Datum	15 april 2016	Telefoon	06 - 55 74 39 00
Ons kenmerk	11353/ah	Telefax	030 - 235 77 00
Onderwerp	Herziening ministeriële regeling spoorverkeer	E-mail	adriaan.hagdorn@ns.nl

Hierbij reageren wij graag op de voorgestelde herziening van de ministeriële Regeling spoorverkeer die ons op 18 maart jl. in het kader van een internetconsultatie werd aangeboden.

Verzamelde feedback namens NS t.b.v. de bijlage 4 RSV

<p>Nr. 251 Reflectorplaatje</p>		<p>Aanduiding van de nadering van een hoofdsein lichtsein of een stopplaatsmarkering nr. 227a of nr. 227b'.</p>
-------------------------------------	--	---

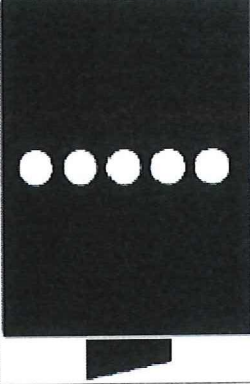
Sein 251: het betreft hier de nadering van een hoofdsein
